**AVIS RELATIF À LA PROTECTION
CONTRE LES EVENTUELS EFFETS NOCIFS ET NUISANCES
PROVOQUÉS PAR LES RAYONNEMENTS NON IONISANTS
GÉNÉRÉS PAR DES ANTENNES ÉMETTRICES STATIONNAIRES**

Commune : FONTAINE-L'EVEQUE - Exploitant : PROXIMUS

Référence exploitant : 71FFO_01

Rapport n° 2886 / 2024

Figure 1 : Vue en plan des lieux de séjour et des points de contrôle

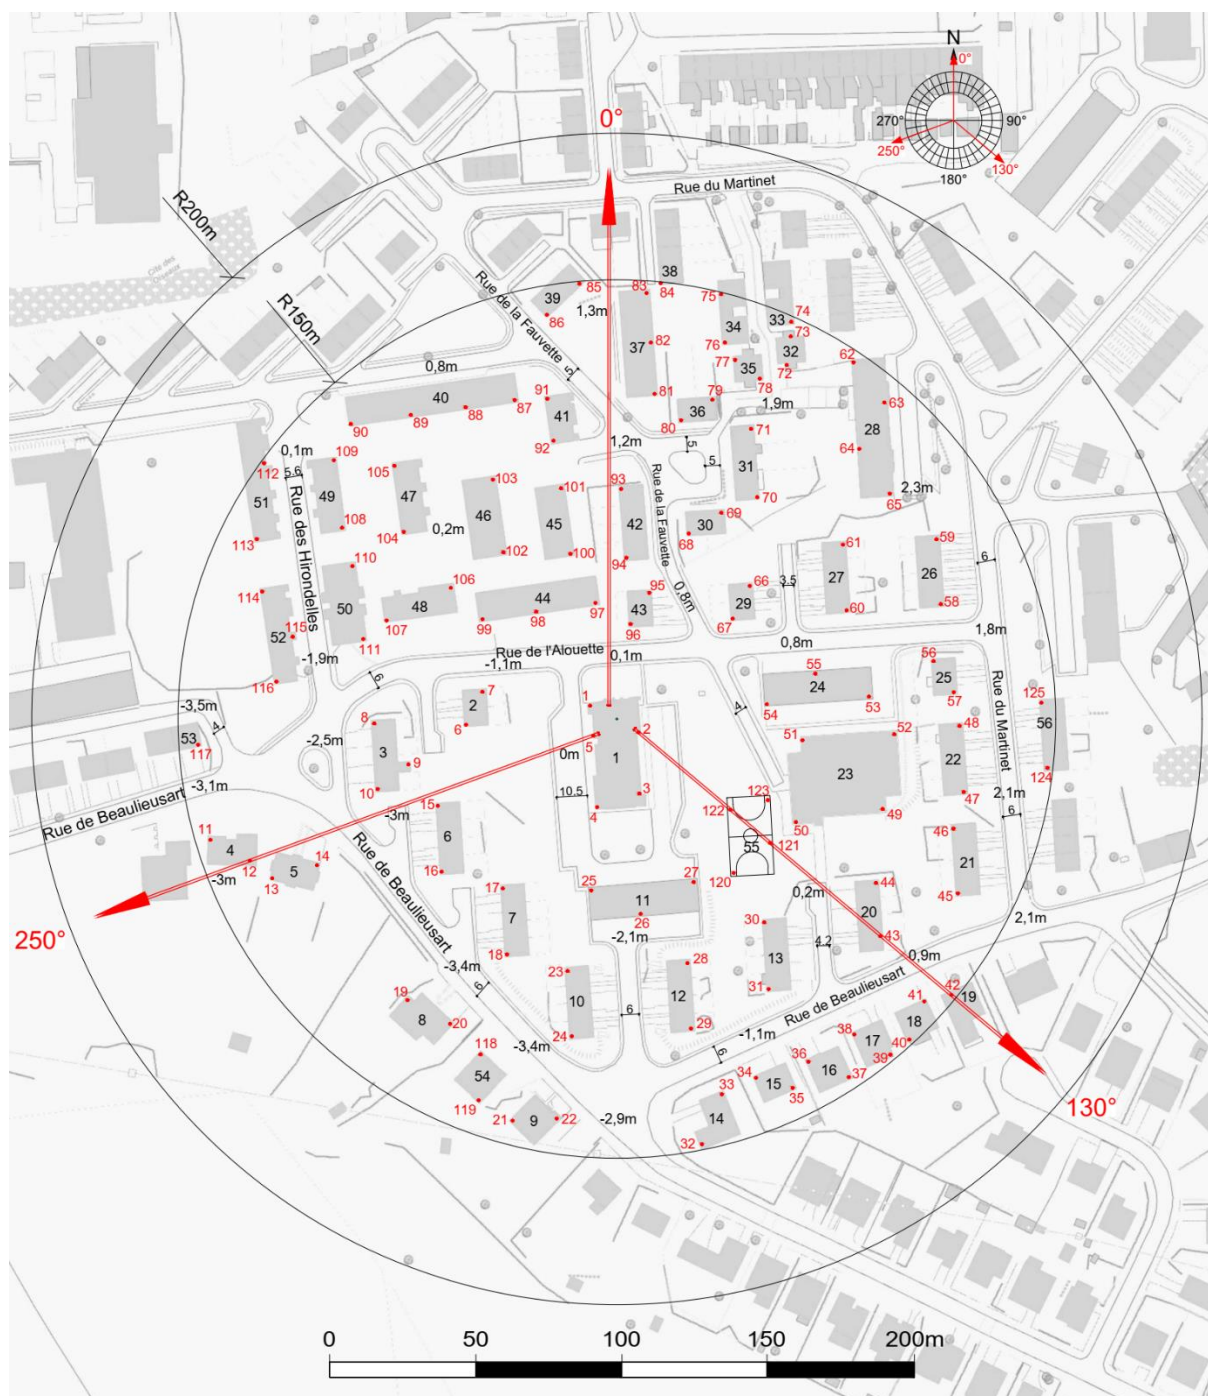
Les fréquences d'émission, la puissance rayonnée par chacune des antennes et leur gain permettent de déterminer le rayon de la zone à analyser. Tout dépassement de la limite par installation est exclu en dehors de cette zone. Le tableau 2 reprend les 35 LS² pour lesquels l'indice d'exposition est le plus élevé. Les différentes colonnes indiquent :

- le numéro du point de contrôle repris sur un des plans de la figure 1;
- le numéro du LS dans lequel se trouve le point de contrôle de la 1^{ère} colonne ;
- l'atténuation d'obstacle prise en compte pour le calcul de l'indice d'exposition dans le LS ;
- le résultat du calcul de l'indice d'exposition.

N° point de contrôle	LS	Atténuation (dB)	Indice d'exposition relatif à la limite par installation IE_i
1	LS1	10,0	0,922
93	LS42	3,0	0,387
4	LS1	10,0	0,340
43	LS20	3,0	0,332
44	LS20	3,0	0,328
101	LS45	3,0	0,327
92	LS41	3,0	0,302
102	LS46	3,0	0,299
103	LS46	3,0	0,275
80	LS36	3,0	0,257
81	LS37	3,0	0,254
69	LS30	3,0	0,253
91	LS41	3,0	0,243
38	LS17	3,0	0,237
13	LS5	3,0	0,236
31	LS13	3,0	0,234
41	LS18	3,0	0,226
68	LS30	3,0	0,226
14	LS5	3,0	0,225
12	LS4	3,0	0,224
87	LS40	3,0	0,218
45	LS21	3,0	0,215
70	LS31	3,0	0,212
40	LS18	3,0	0,208
79	LS36	3,0	0,208
42	LS19	3,0	0,204
39	LS17	3,0	0,203
36	LS16	3,0	0,203
82	LS37	3,0	0,201
71	LS31	3,0	0,189
37	LS16	3,0	0,188
46	LS21	3,0	0,187
11	LS4	3,0	0,183
88	LS40	3,0	0,180
49	LS23	3,0	0,176

En ce qui concerne les antennes de l'installation mentionnées dans le tableau 1, la distance maximale à laquelle la limite pourrait être atteinte, à l'extérieur, est égale à 98,2 m. S'il n'y a pas de LS à une distance inférieure, les antennes respectent forcément la limite d'immission.

Dans le cas des LS situés à l'intérieur des bâtiments, une atténuation d'obstacle est prise en compte et il en résulte que la distance maximale à laquelle la limite pourrait être atteinte se réduit à 69,5 m.
